改造部分詳細図

(1) 改造部分説明

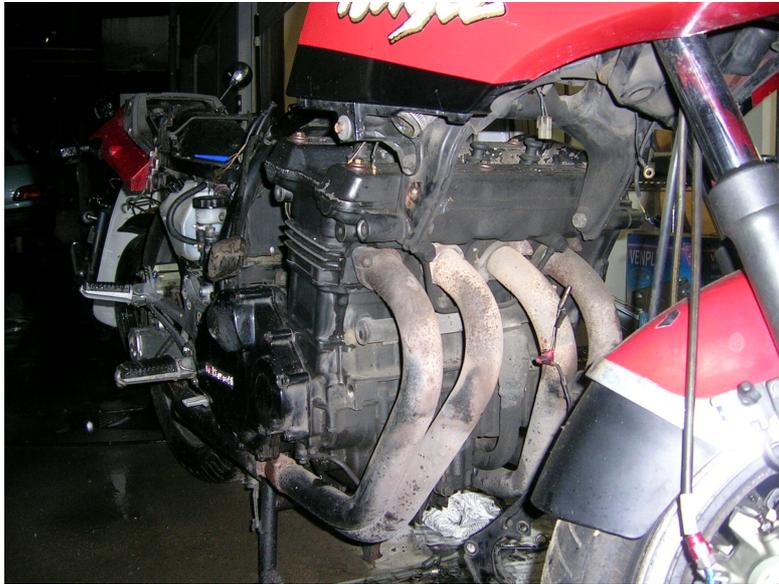
ZX900AE 型原動機から ZXT00AE 型原動機へ変更する。

ZXT00AE 型原動機はカワサキ GPZ1000RX の原動機を使用する。

双方の原動機は、形状、サイズ、取り付け位置が同じであるため、加工する事無く載せ換えることが可能である。

動力伝達装置(スプロケット、ドライブチェーン)は、ZX900AE 型原動機に対応した純正相当品(資料 M-1,M-2)を使用するが、別紙強度検討書に示すとおり、本改造における出力増大に対して、十分な強度を有するため、変更する事無く使用可能である。
